710 - INSP  
 ISO/IEC 17020  
 Origineel verslag

## Verkoop [Afd 8.4.2]

**Verslagnummer:** 18/06092024/38357/1/1

Zeelandstraat 50, 2660, hoboken (België)  
 (bus 402)

## Elektrisch bord

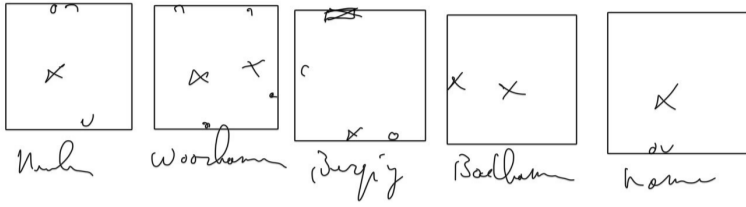
- De aarding is niet conform. – oAfd 4.2.3.2; oAfd 4.2.4.3; Afd 5.4.2
- De aarding van de stopcontacten zijn niet aangesloten op de aardingsgeleider. oAfd 5.3.5.2.b

- Hoofdbeschermingsgeleider zit in de voedingskabel.
- Het verdeelbord is onvoldoende gemarkeerd. Individuele markering, voedingsspanning en/of gevarendriehoek ontbreken. - oAfd 3.1.3.3; Afd 9.4.1

- De installatie is niet aangevuld met een differentieelstroombeschermingsinrichting met hoge of zeer hoge gevoeligheid – oAfd 4.2.4.3
- De algemene scheidingschakelaar moet op het hoofdschakel- en verdeelbord geplaatst worden die gelijktijdige onderbreking mogelijk maakt van alle fasen, en eventueel van de nulgeleider. - oAfd 5.3.5.1.b

- De houders van de penautomaten zijn niet uitgerust met een kaliberstuk. – oAfd 5.3.5.5.a
- Er is elektrisch materiaal aanwezig in een/meerdere volumes van de badkamer/douche. – Afd 7.1.4; Afd 7.1.5
